**AVIS RELATIF À LA PROTECTION
CONTRE LES EVENTUELS EFFETS NOCIFS ET NUISANCES
PROVOQUÉS PAR LES RAYONNEMENTS NON IONISANTS
GÉNÉRÉS PAR DES ANTENNES ÉMETTRICES STATIONNAIRES**

Commune : BIEVRE - Exploitant : TELENET GROUP

Référence exploitant : NR1067E

Rapport n° 1640 / 2024

Figure 1 : Vue en plan des lieux de séjour et des points de contrôle

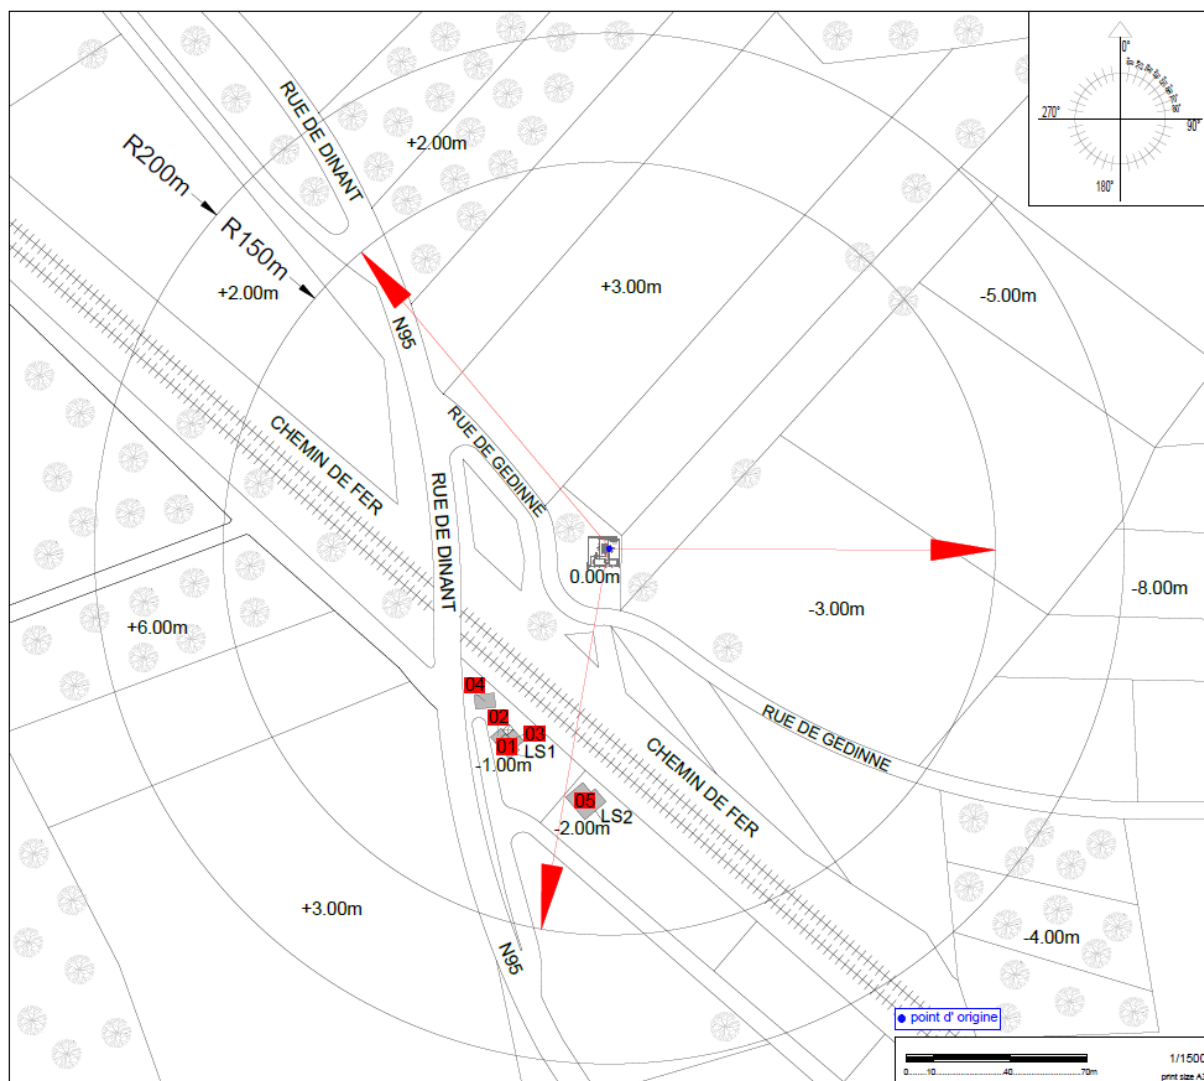
N° point de contrôle	LS	Atténuation (dB)	Indice d'exposition relatif à la limite par installation IE_i
1	LS1	3,0	0,024
3	LS1	3,0	0,022
2	LS1	3,0	0,020
5	LS2	3,0	0,020
4	LS1	3,0	0,019

En ce qui concerne les antennes de l'installation mentionnées dans le tableau 1, la distance maximale à laquelle la limite pourrait être atteinte, à l'extérieur, est égale à 92,0 m. S'il n'y a pas de LS à une distance inférieure, les antennes respectent forcément la limite d'immission.

Dans le cas des LS situés à l'intérieur des bâtiments, une atténuation d'obstacle est prise en compte et il en résulte que la distance maximale à laquelle la limite pourrait être atteinte se réduit à 65,1 m.

Figure 2 : Vue en plan des installations d'antennes dans un rayon de 300 mètres autour de l'installation faisant l'objet de la demande d'avis

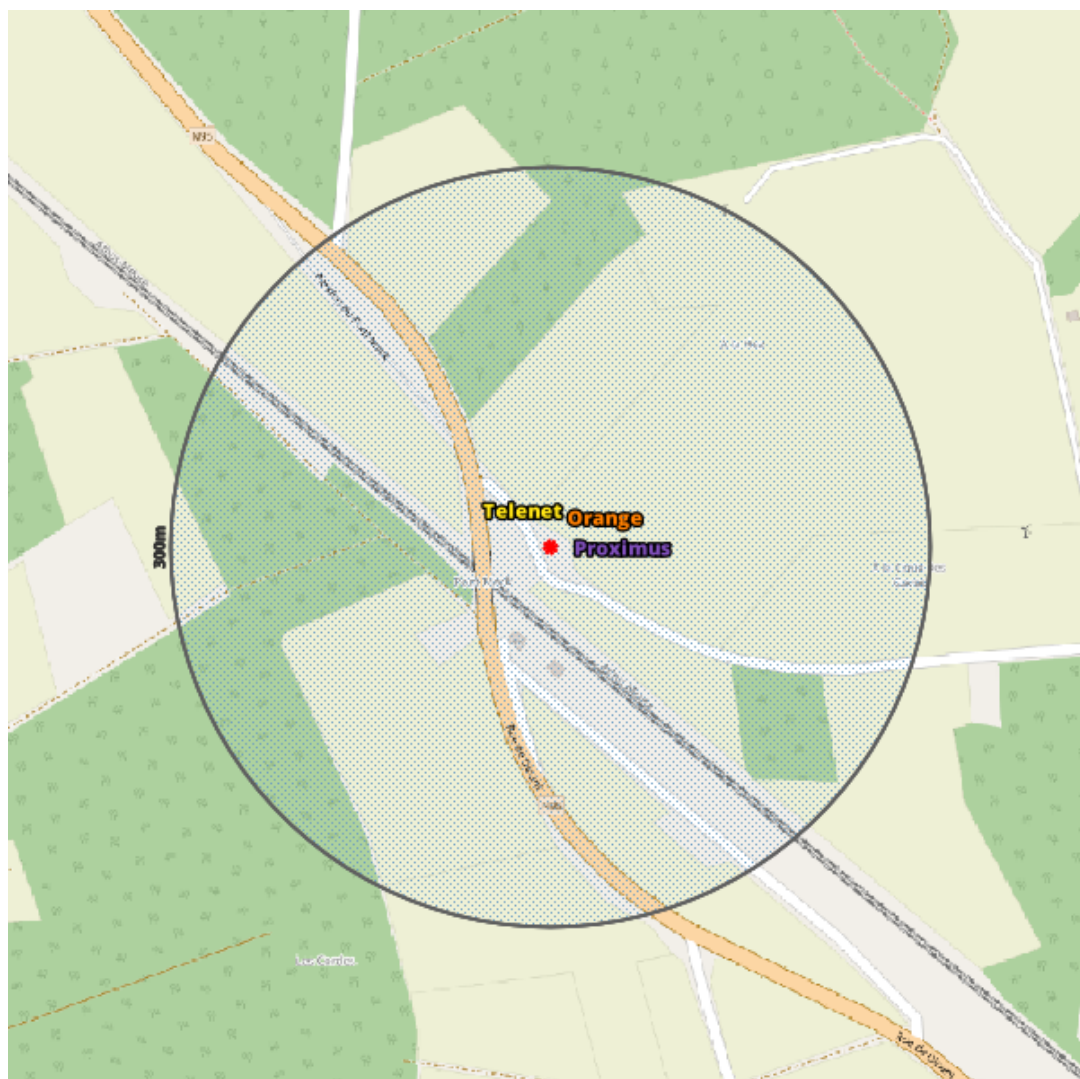
- il y a au plus 4 installations d'antennes émettrices stationnaires présentes dans la zone d'évaluation de 300 mètres de rayon représentée dans la figure 2, y inclus l'installation référencée dans le paragraphe 2 : la limite cumulative définie à l'article 4, §2 du décret est nécessairement respectée dans les lieux de séjour à l'intérieur de la zone d'évaluation de 300 mètres de rayon ;

- b) il y a exactement 5 installations d'antennes émettrices stationnaires présentes dans la zone d'évaluation de 300 mètres de rayon représentée dans la figure 2, y inclus l'installation référencée dans le paragraphe 2 et il existe, pour 3 ou 4 de ces installations, un avis attestant le respect de la limite abrogée de 3 V/m : la limite cumulative définie à l'article 4, §2 du décret est nécessairement respectée dans les lieux de séjour à l'intérieur de la zone d'évaluation de 300 mètres de rayon ;

- c) dans tous les autres cas, il a été vérifié que la limite cumulative définie à l'article 4, §2 du décret n'est pas dépassée dans les lieux de séjour sur base du nombre d'installations localisées dans la zone d'évaluation de 300 mètres de rayon représentée dans la figure 2, de leur localisation ainsi que des données inscrites dans la figure 1 et au paragraphe 4 du présent avis et dans les avis attestant le respect de la limite par installation ou de la limite abrogée de 3 V/m relatifs aux autres installations reprises dans la figure 2.

Compte tenu des considérations ci-dessus, il apparaît que l'intensité du rayonnement électromagnétique généré, dans les lieux de séjour situés dans un rayon de 300 mètres autour de l'installation référencée dans le paragraphe 2, par l'ensemble des antennes émettrices stationnaires de l'ensemble des exploitants du même site d'antennes émettrices stationnaires respecte la limite fixée à l'article 4, § 2 du décret.
